Ändring av del av detaljplan 20 (Dp 20) för fastigheten Mensättra 29:1, Värmdövägen 772

MSN 2016/163

Natur- och trafiknämnden lämnar följande yttrande

Reglering av utfartsförbud

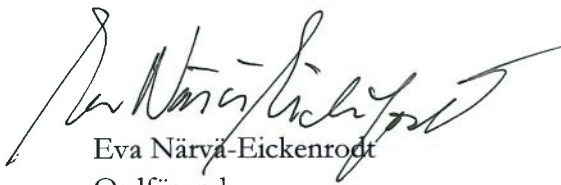
I gällande detaljplan (Dp 20) regleras utfartsförbud längst Värmdövägen längst planområdets gräns förutom vid en plats där utfart tillåts. Det är önskvärt att utfartsförbudet längst Värmdövägen kvarstår med föreslagen planändringen och kompletteras med utfartsförbud längst Gösta Ekmans väg närmast korsningen med Värmdövägen.

Utän utfartsreglering finns det en risk för att nya utfarter tillskapas på olämpliga platser vilket kan ha negativa konsekvenser för trafiksäkerheten kring området.
